INSPEÇÃO PREDIAL

**Laudo de Conformidade
Técnica**

CLIENTE: Conselho de Arquitetura e
Urbanismo do Distrito Federal - CAU /
DF

ENDEREÇO: SCLN 510 Bloco A Lote
06 – Asa Norte – Brasília / DF.

Figura 4 - Gráfico das medições das Tensões elétricas.

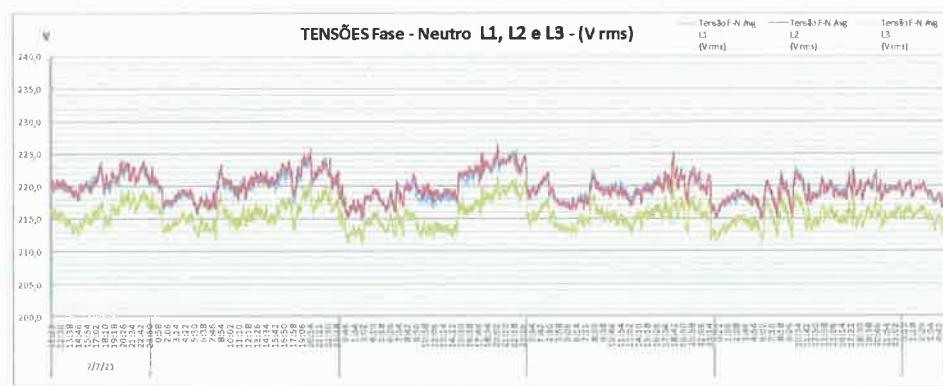
No período monitorado, todos os níveis das Tensões elétricas se mantiveram em valores adequados e satisfatórios, atendendo aos níveis obrigatórios de fornecimento da CEB/NEOENERGIA e ANEEL.

Neste mesmo período foram registrados os eventos abaixo relacionados a transientes de Tensão. Os eventos são de curíssima duração e não acarretam em problemas, falhas ou quedas de suprimento aos equipamentos instalados.

Processo corretivo: Nenhum.

Figura 9 - Quadro QDFL-02

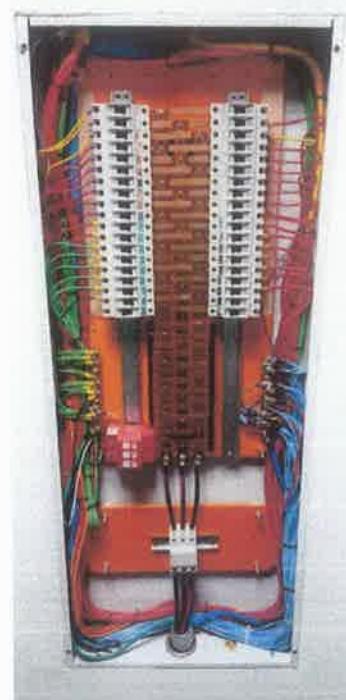
- O furo feito na base do quadro é maior que o acessório (Box reto) utilizado.
- O eletroduto instalado e que acomoda os cabos alimentadores deste quadro está subdimensionado.

- O disjuntor geral utilizado possui capacidade de 70A, compatível com os cabos instalados (16mm^2), porém em desconformidade com o detalhado em projeto.

- Não foram utilizados terminais adequados na conexão dos cabos ao disjuntor geral.
- Não foi instalado o IDR indicado no diagrama unifilar do projeto.
- O quadro possui furos e cortes em seu topo, com partes que possuem quina viva e podem danificar o isolamento dos condutores.

- Foi utilizado condutor de terra na cor preta e branca sendo que obrigatoriamente deveria ser verde ou verde/amarelo.
- Foi utilizado condutor de neutro na cor vermelha, sendo que obrigatoriamente deveria ser azul claro.

- Foi utilizado condutor de fase na cor verde, sendo que esta é exclusiva para condutor de terra/proteção.
- Não há identificação do quadro ou etiqueta em sua porta externa.

- Não há identificação dos circuitos e nem quadro de cargas elétricas fixados na porta, lado interno, do quadro.

Figura 16 - Desconformidades encontradas

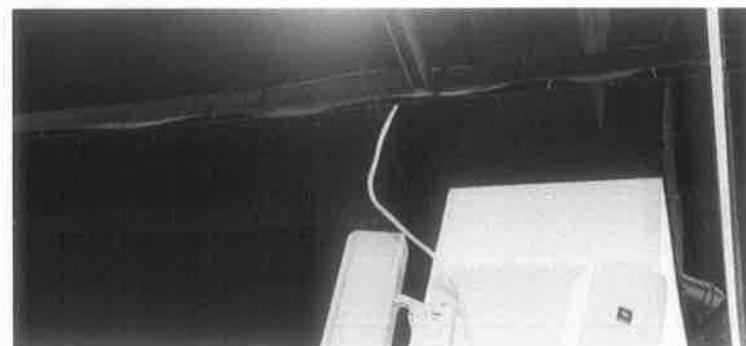
- Cabos fixados de forma insuficiente nos perfilados duplos conjugados (constatação em vários locais).

Figura 18 – Inconformidades de execução do local de instalação das evaporadoras.

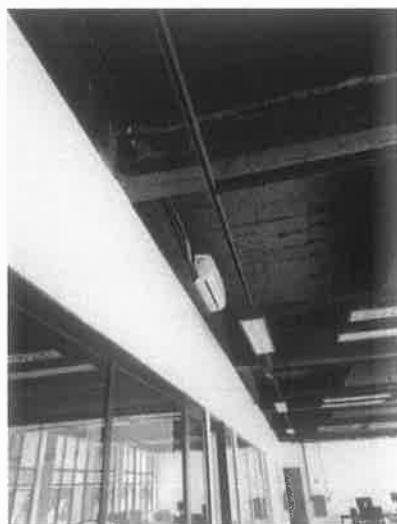
Fora observado a não execução de tais espaços técnicos, conforme Figura 18 e Figura 19, assim como a ausência de instalação das chapas perfuradas.

Figura 20 - Recortes prancha ARQ-09. Detalhe dos suportes metálicos para fixação das condensadoras na fachada externa do edifício.

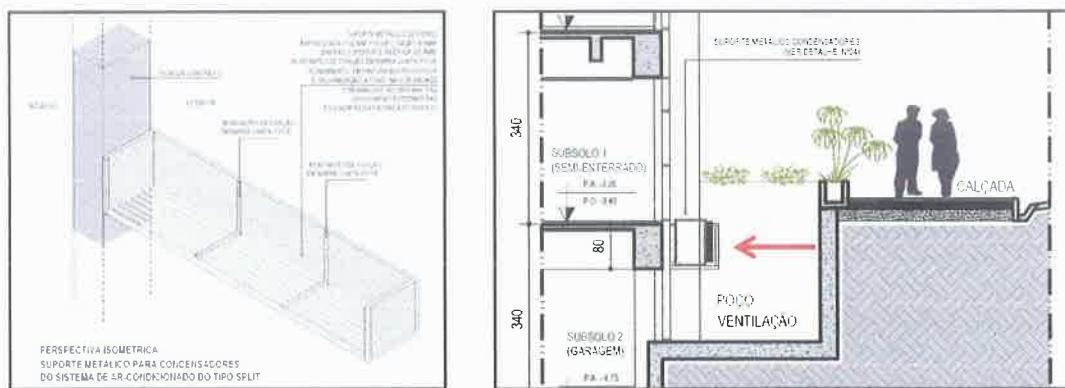
Na prancha ARQ-09 é apresentado detalhe da execução de suporte metálico para instalação dos equipamentos condensadores no poço de ventilação presente na fachada externa.

Os suportes metálicos não foram instalados, estando os equipamentos condensadores expostos fixados na fachada externa posterior do edifício.

Figura 33 – Recorte prancha ARQ-16.

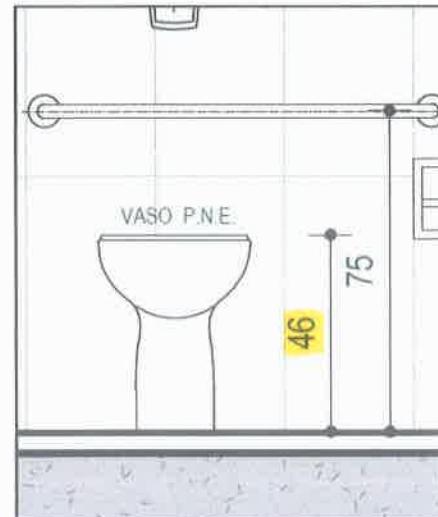
O vaso sanitário do banheiro PNE FUNC. apresenta inconformidade quanto a dimensão especificada em projeto e a peça instalada. Na prancha ARQ-16 temos a altura da peça sendo 46 cm. Fora instalada peça com altura de 34 cm sobre plataforma construída de cerca de 5 cm, conforme Figura 32.

Processo Corretivo: Deverá a equipe de execução proceder as correções quanto as inconformidades apresentadas.

Figura 37 – Recorte prancha ARQ-10.

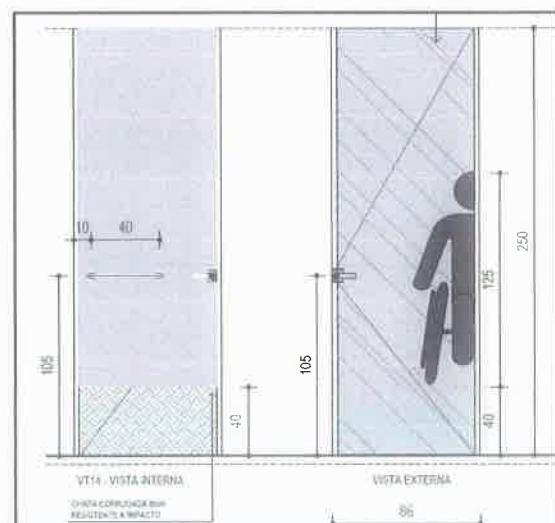
A porta de acesso aos banheiros PNE FUNC., MASCULINO e FEMININO apresentam inconformidades quanto ao tipo de maçaneta (projeto estabelece tipo alavancas e fora instalado puxador), ausência de pictograma e, no caso do PNE FUNC., ausência da chapa corrugada resistente a impacto e ausência da barra horizontal na parte interna.

Figura 39 – Recorte prancha ARQ-16.

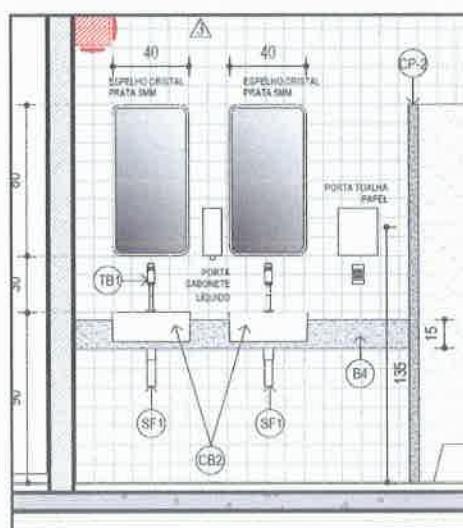
Não há, **em nenhum dos banheiros**, a instalação de acessórios como espelho, porta sabonete e porta papel. O projeto prancha ARQ-16 estabelece, nas vistas em cortes (elevações), a instalação de espelho cristal prata 5mm bem como porta sabonete líquido e até mesmo porta papel toalha.

Figura 41- Recorte prancha ARQ-19.

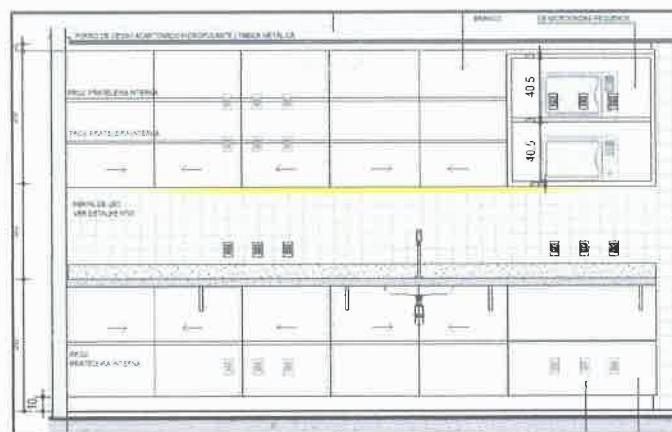
Na COPA / REPOUSO foram observados inconformidades quanto ao layout do armário, com divergências na quantidade e dimensão de prateleiras internas.

O armário apresenta danos nas peças do painel, principalmente nas peças do rodapé, além da ausência de perfil de led linear reto de embutir previsto em projeto.

Ressalta-se que a abertura realizada para embutir o perfil led apresenta inconformidade quanto ao previsto em projeto (deverá ser centralizado – DET. 03 e SEÇÃO V3 da prancha ARQ-19).

Figura 46 – Recorte prancha ARQ-19.

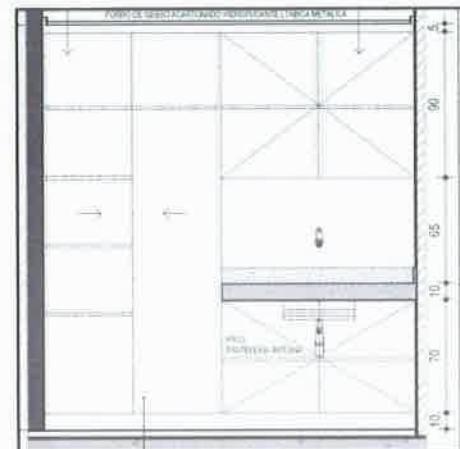
O armário presente no depósito de materiais de limpeza (DML) também apresenta inconformidades quanto ao layout, com divergências na quantidade e dimensão das prateleiras internas.

Figura 48 – Recorte prancha ARQ-11.

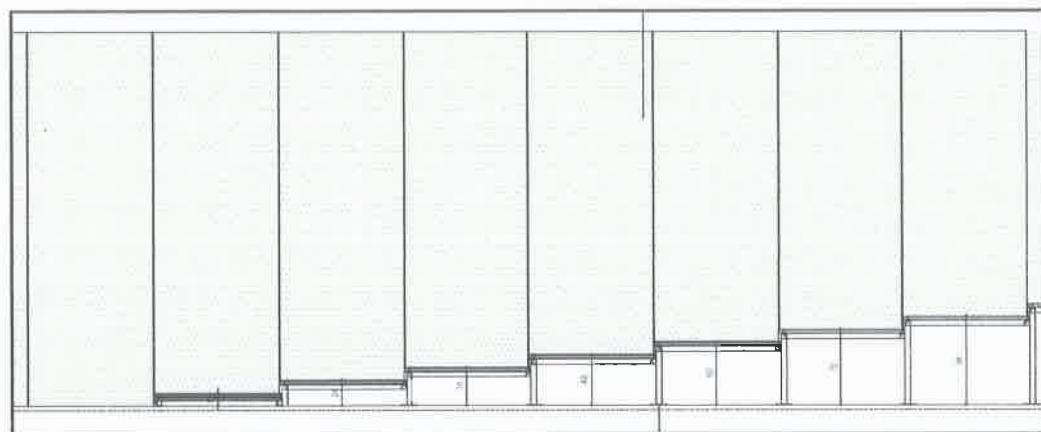
Na Figura 48 temos o detalhe da vista em corte da parede interna do auditório, podendo observar a disposição do layout das chapas do painel acústico. Tais peças apresentam comprimentos variáveis e larguras suficientes a dimensão dos degraus do piso escalonado.

O painel acústico executado apresenta demasiada inconformidades em relação ao especificado em projeto, contendo divergência de layout, dimensões, fixações e nas espessuras das chapas.

No caso do painel presente no ambiente AUDITÓRIO CAU DF, em função do comprometimento estético do elemento, é aconselhável sua substituição integral.

Vale ressaltar que as peças em chapa perfurada empregadas no tampo do painel apresentam apenas metade da espessura definida em projeto (fora projetado 6mm e fora instalado peça de 3mm) o que influencia, também, em prejuízos quanto ao desempenho acústico do elemento.

Figura 49 – Inconformidades quanto o layout, dimensão e fixação das placas do painel acústico.

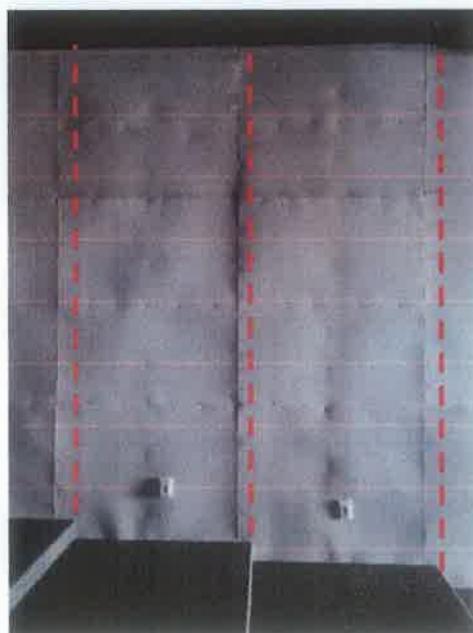
Figura 50 – Inconformidades quanto a espessura da chapa utilizada no painel acústico: instalado peça de 3mm.

Figura 54 – Recorte prancha ARQ-06.

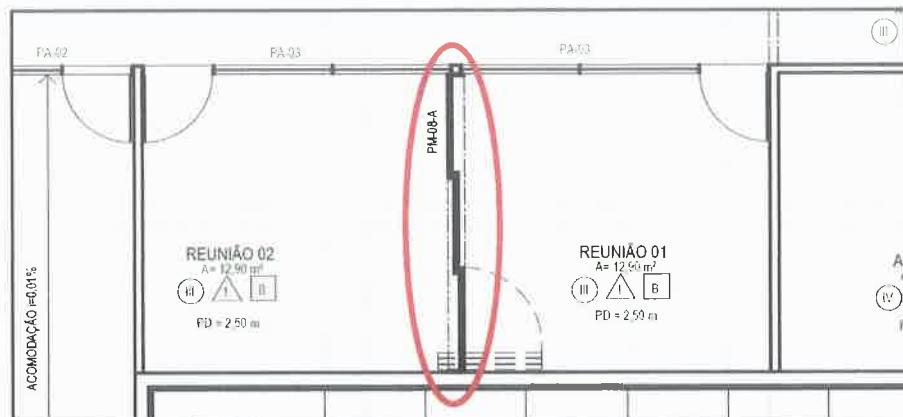
O fechamento entre os ambientes REUNIÃO 01 e REUNIÃO 02, realizado através de porta deslizante dobrável PM08-A (prancha ARQ-06) não fora realizado.

Na Figura 54 podemos observar, em projeto, a presença de tal elemento. Contudo, durante as vistorias, constatou-se à não execução, conforme Figura 55 e Figura 56.

Processo Corretivo: Deverá a equipe de execução proceder as correções quanto as inconformidades apresentadas.

Figura 61 – Recorte prancha ARQ-06.

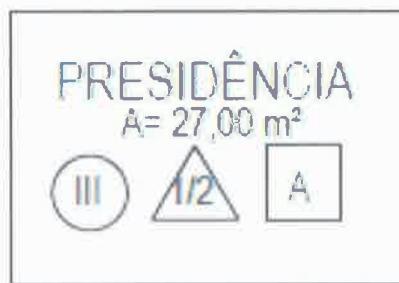
- **Ambiente PRESIDÊNCIA:** Em projeto fora especificado acabamento tipo “A – Concreto lixado e tratado pintado com tinta acrílica semi-brilho cor preto” sendo que fora instalado acabamento tipo A/D (acrescentaram as nuvens acústicas). Não ocorreu lixamento nem tratamento da laje e vigas em concreto, estando a superfície da estrutura irregular e com danos em função do parafusamento da estrutura suporte das nuvens acústicas.

Processo Corretivo: Deverá a equipe de execução proceder as correções quanto as inconformidades apresentadas.

Figura 65 – Recorte prancha ARQ-06.

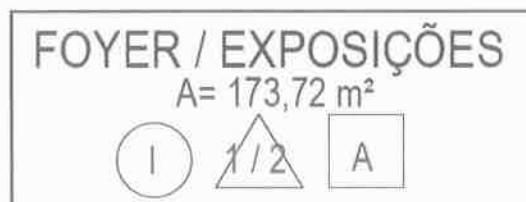
- Ambiente FOYER / EXPOSIÇÕES: Inconformidades similar ao observado, por exemplo, no ambiente PRESIDÊNCIA. Fora especificado em projeto o acabamento tipo A, mas fora instalado acabamento tipo A/D. Da mesma forma, não ocorreu lixamento nem tratamento da laje e vigas em concreto, estando a superfície da estrutura irregular e com danos em função do parafusamento da estrutura suporte das nuvens acústicas, além de armaduras expostas em pontos das vigas.
